Anregungen im Rahmen der Beteiligung der Behörden und sonstigen Träger öffentlicher Belange

Abwägungsvorschläge des Referats für Stadtentwicklung und Bauen

Beteiligung der Behörden und sonstigen Trägern öffentlicher Belange an der Bauleitplanung
Hier: „Sanierungsgebiet K“

Ansichten aus der Studie Eckertbau am Bürgerspitalareal Amberg ; Stand: 26.05.2014 - Wittfoht Architekten

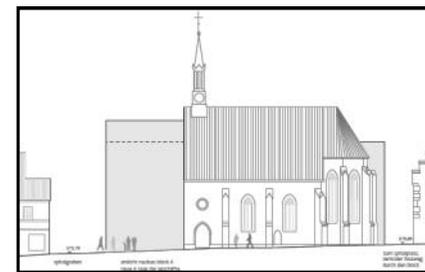
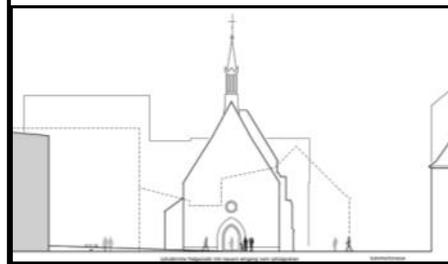
An sich keine Beanstandungen.
 Aus stadtplanerischer Sicht bzw. aus ästhetischen Gründen sollte ernsthaft die Alternative erwogen werden, die historisch wie architektonisch wertvolle Spitalkirche als freistehendes Bauobjekt zur Geltung zu bringen - nachdem der Eckertbau in seiner jetzigen Form ohnehin nicht erhalten bleiben soll und ein (Teil-) Abriss geplant ist.

Der Teilabriss des sog. Eckertbaues ergibt sicherlich optisch kein zufriedenstellendes Ergebnis. Bei weitergehenden Planungen in diesem Bereich ist unbedingt darauf zu achten, dass die Kirche nicht freigestellt wird. Spitalkirchen waren grundsätzlich „eingebaut“.

Es handelt sich um eine Kirche, die dem früheren Bürgerspital zugeordnet und im Ensemble eingebaut war. (vgl Urkataster Angang 4 Seite 6) Das Stadtentwicklungsamt kommt ebenso wie die in Auftrag gegebene städtebauliche Untersuchung durch die Architekten Wittfoht aus Gründen der Platzgestaltung und Raumbildung in diesem Bereich zum Ergebnis, dass eine Freistellung der Spitalkirche nicht erstrebenswert ist.

Bei den durch eine Freistellung anfallenden Veränderungen des Westgiebels wäre der Denkmalschutz zu berücksichtigen.
